**RECUEIL DES AVIS ISSUS DE LA CONSULTATION
AUPRÈS DES MINISTÈRES ET ORGANISMES**

Objet : **Projet d'extension de la mine aurifère Canadian Malartic et déviation de
la route 117 à l'entrée de la ville de Malartic**
Dossier : 3211-16-013

**Objet : Projet d'extension de la mine aurifère Canadian Malartic et déviation de la route 117 à l'entrée Est de la ville de Malartic (N° 131-14654-00).
Analyse de la recevabilité de l'étude d'impact : Documents déposés par Mine Canadian dans le cadre de la deuxième série de questions et commentaires du MDDELCC**

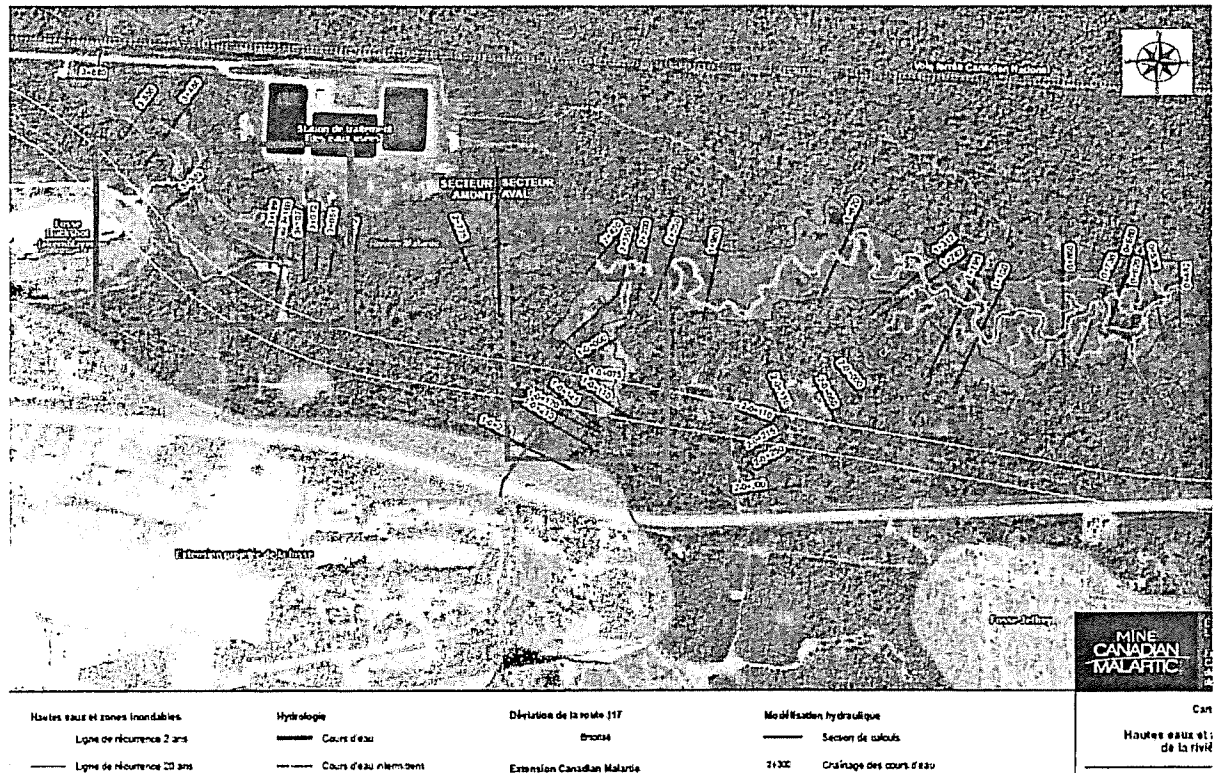
Je pense que la minière n'a pas répondu de façon satisfaisante à la Qc 292. En effet, cette question ne vise pas l'habitat du poisson, mais bien de faire la différence entre la plaine inondable et le LHE. Je déduis que la réponse 110 (annexe) signifie que le requérant considère finalement qu'il n'y a pas de plaine inondable, mais plutôt seulement que du littoral (ceci ne demeure toutefois qu'une déduction). Ainsi, la minière est consciente et approuve le fait que la route empiètera en littoral et qu'ainsi l'eau pourra atteindre sa fondation au moins tous les deux ans. La minière accepte aussi le fait qu'un habitat du poisson très large au cours d'eau CE1 devra être calculé et que plusieurs ponceaux, sinon un pont pourraient être nécessaires. J'en déduis aussi que le requérant (et le MTQ par le fait même) ne voit pas de

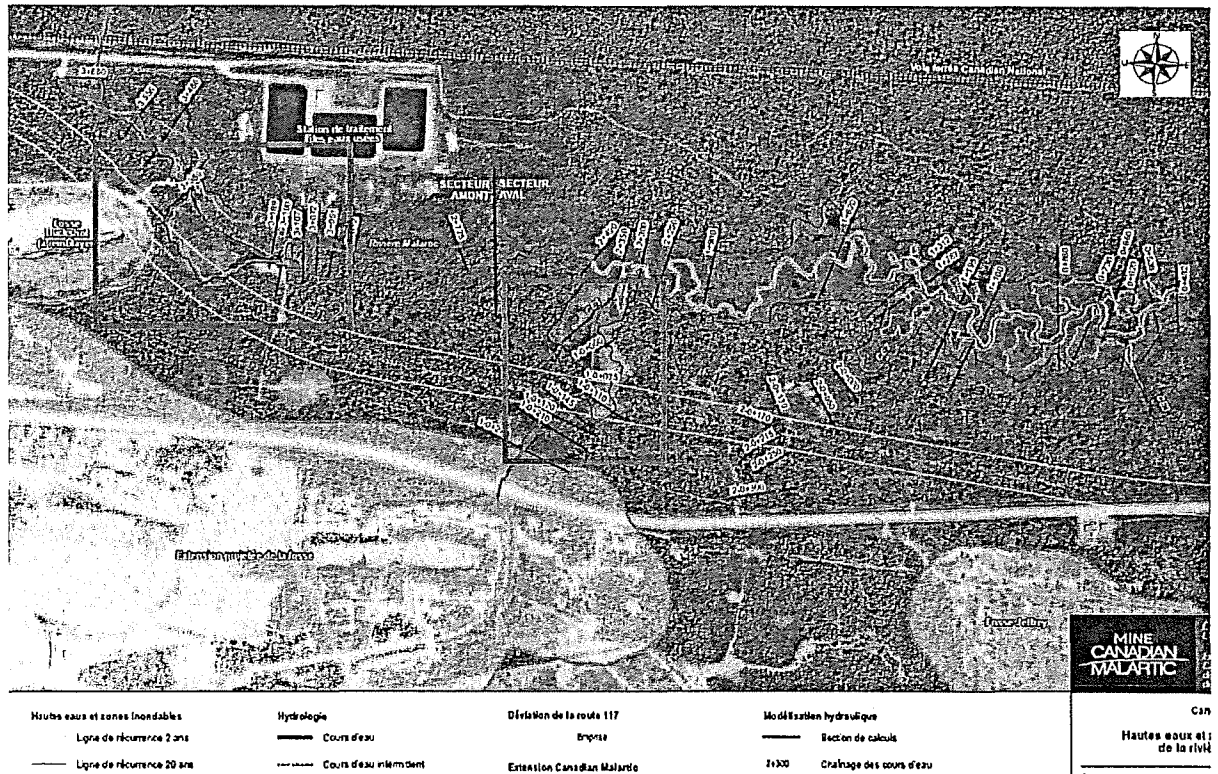
Bien qu'il soit inscrit à plusieurs endroits dans l'étude d'impact que la déviation de la route 117 empiète dans la zone inondable de la rivière Malartic, la carte 4-13 montre que l'empiètement touche aussi ou surtout le littoral (fig. 3).

Ainsi, il faut s'attendre à ce que la route soit touchée par le débordement de la rivière au moins tous les deux ans. Je n'ai pas de problème à ce que le MTQ et la minière soient à l'aise avec cette situation, toutefois, il faut faire attention pour ne pas voir surgir dans un avenir rapproché ou même lointain, une demande de creusement de la rivière pour éviter cette situation. Ainsi, il faut s'assurer que la route sera construite en tenant compte de cette situation et non pas de transformer l'environnement pour corriger une route inadéquate.

Cela dit, les résultats soumis et présentés à la figure 3 (carte 4-13 de l'étude d'impact) demeurent étranges. En effet, les limites des lignes 0-2 ans et des lignes de plaines inondables (2-20 ans et 20-100 ans) ont été déterminées par arpentage et modélisation. Toutefois, la modélisation fait en sorte que pour le secteur plus à l'ouest, le littoral et la plaine inondable se superposent alors que dans le secteur à l'est, ce n'est plus cas. Pourtant, le secteur est se rapproche d'un immense marais riverain, donc d'une zone d'envolement particulièrement importante. Qui plus est, des poches d'eaux visibles sur l'image satellite sont parfois considérées en zone inondable et non en littoral ou même certaines de ces poches d'eau sont traversées par les limites de la plaine inondable. Il est surprenant qu'une limite de plaine inondable traverse une zone hydrique. Finalement, on mentionne au point 4.8.2.3 que le cours d'eau C1 déborde plusieurs fois par année. Ainsi, la zone de plaine inondable présentée au cours d'eau CE1 devrait plutôt être un secteur en littoral. La route traverserait donc, dans ce secteur précis, près de 120 m de littoral. Bref, il faudrait clarifier cette situation.
